**Commission économique pour l'Europe****Comité des transports intérieurs****Forum mondial de l'harmonisation  
des Règlements concernant les véhicules****Groupe de travail de l'éclairage et de la signalisation lumineuse****Soixante-dixième session**

**Règlement n° 10 (Compatibilité électromagnétique)****Proposition de complément 1 à la série 05 d'amendements  
au Règlement n° 10 (Compatibilité électromagnétique)****Communication de l'expert de l'Organisation internationale  
des constructeurs d'automobiles\***

«Figure 2  
Impédance du réseau fictif HT

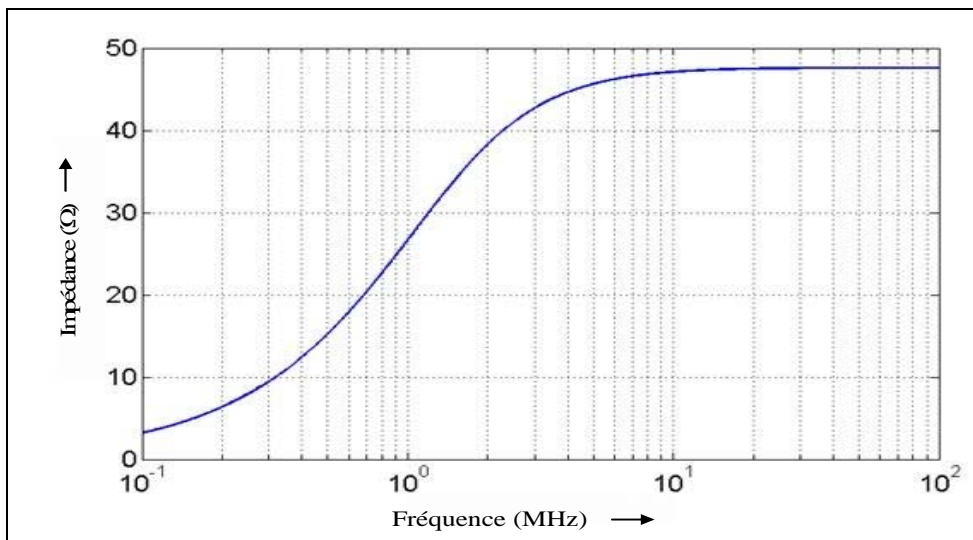
Appendice 8, figure 2, supprimer et remplacer par:

5. Appendice 8: la valeur de la résistance  $R_2$  doit être portée de 100 k $\Omega$  à 1 M $\Omega$ , car si cette résistance est trop faible le circuit de protection par isolation d'un dispositif à haute tension soumis à l'essai pourrait être activé et éteindre le système à haute tension. Généralement, le câble HT du SRSE est isolé du plan de masse ou de la carrosserie du véhicule par 1M ohm ou davantage pour réduire le courant de contact.  $R_2$ : 100 k ohm dans un réseau fictif HT entraînera une fuite de courant des lignes à haute tension. Un certain niveau de fuite de courant activera la fonction de sécurité qui ferme les lignes à haute tension entre le SRSE et le module d'alimentation HT.  $R_2$ : la résistance de la mise à la terre doit être de 1 M ohm, valeur correspondant à la résistance d'isolement des lignes HT du SRSE. Ce réseau fictif HT s'applique à l'essai d'immunité des SEEE. Pour que l'immunité d'un SEEE soit confirmée, il faut que le réseau fictif HT conserve au véhicule soumis à l'essai une résistance d'isolement équivalente.

6. Appendice 8, figure 2, réseau fictif HT: correction de forme, de la nomenclature anglaise à la nomenclature allemande.
7. Paragraphe 7.15.2.2: correction de forme; il s'agit de renvoyer à l'annexe concernant le SEEE.

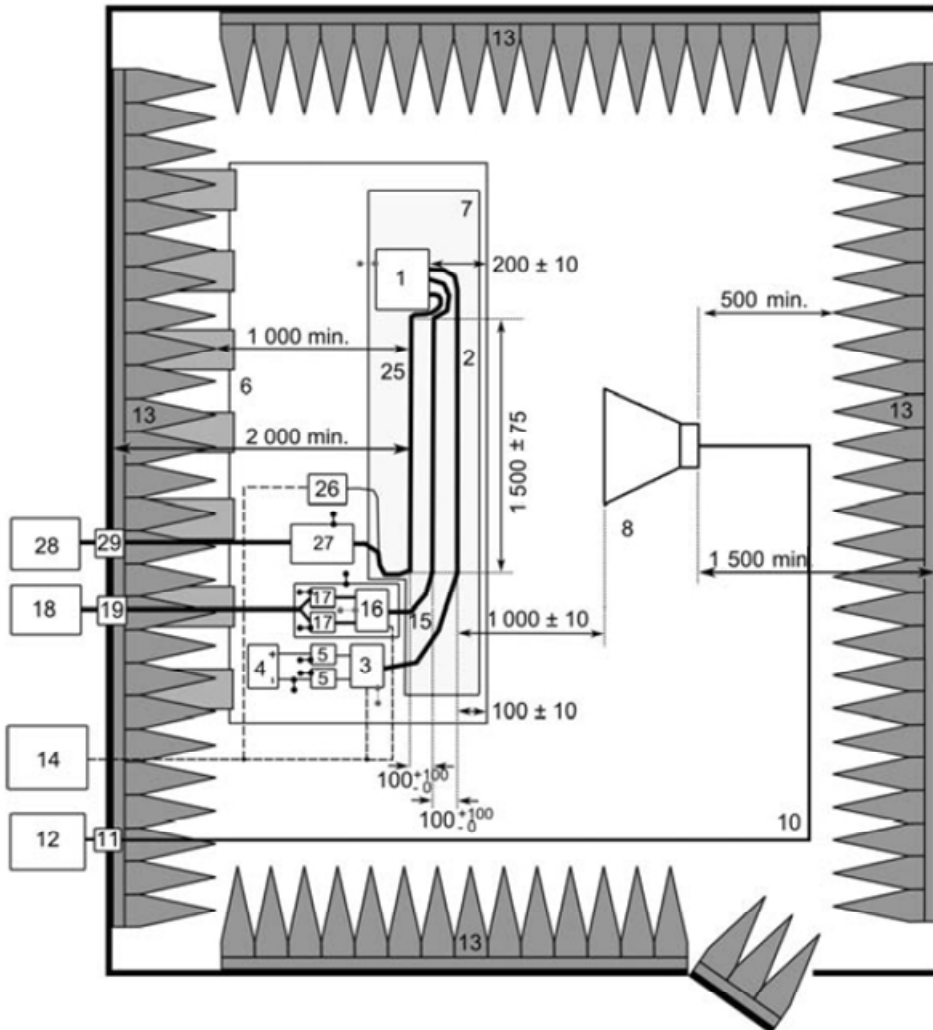
Annexe 9, appendice 3, remplacer la figure:

Vue de dessus (polarisation verticale)

11. Annexe 7, paragraphe 4.4: correction de forme; une phrase superflue a été supprimée. La fréquence d'essai est inférieure à 1 000 MHz.
  12. Annexe 9, appendice 3: il a fallu améliorer la figure car la polarisation verticale s'applique dans le présent Règlement. Comme la disposition verticale s'impose dans cette annexe, la représentation d'une antenne à cornet conique convient mieux pour figurer la polarisation de l'antenne que celle d'une antenne biconique.

«Figure 1  
SEEE en configuration "mode recharge du SRSE sur le réseau électrique"»

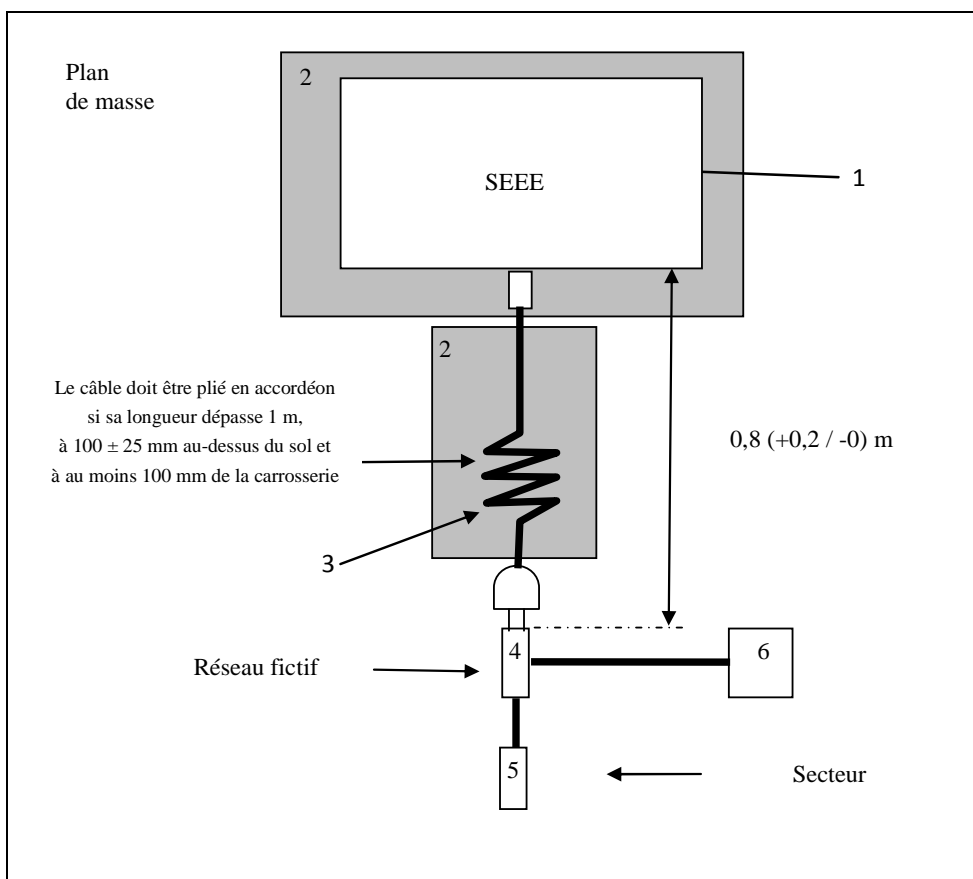
Annexe 19, appendice 1, figure 1, modifier comme suit:

«Figure 1

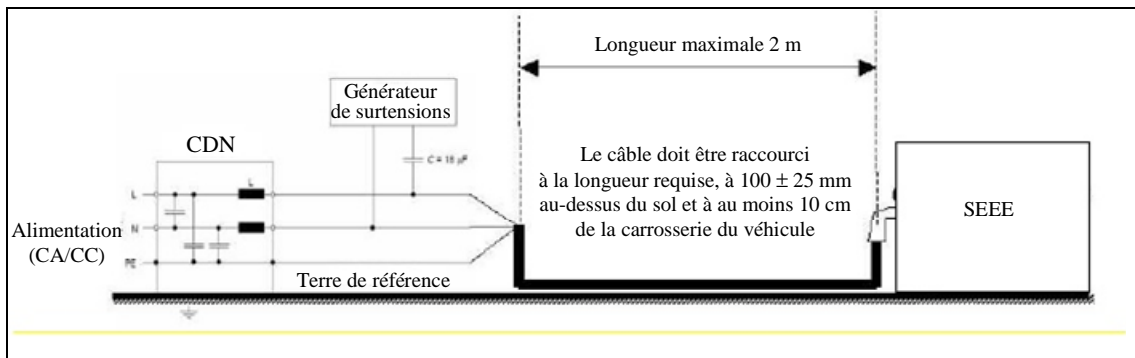
Annexe 22, appendice 1, figures 1 à 4, modifier comme suit:

**SEEE en configuration “mode recharge du SRSE sur le réseau électrique” – Branchement entre lignes pour les lignes d'alimentation en courant continu et/ou alternatif (monophasé)**

Figure 2

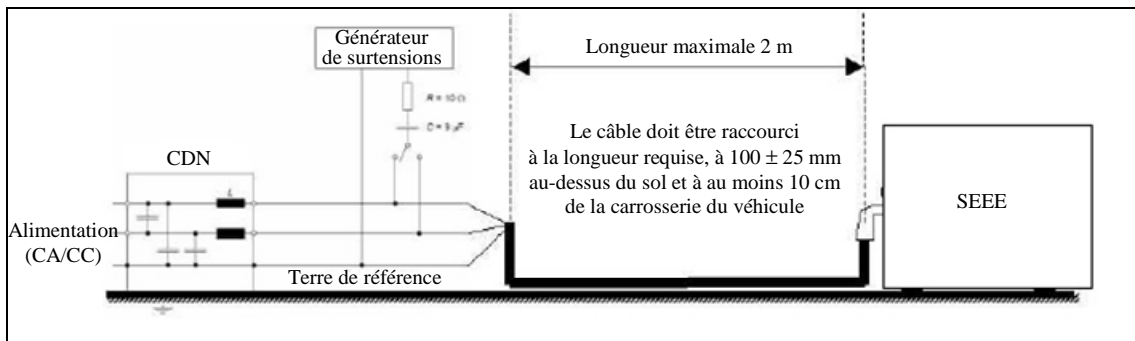
**SEEE en configuration “mode recharge du SRSE sur le réseau électrique” – Branchement entre chaque ligne et la terre pour les lignes d'alimentation en courant continu et/ou alternatif (monophasé)**
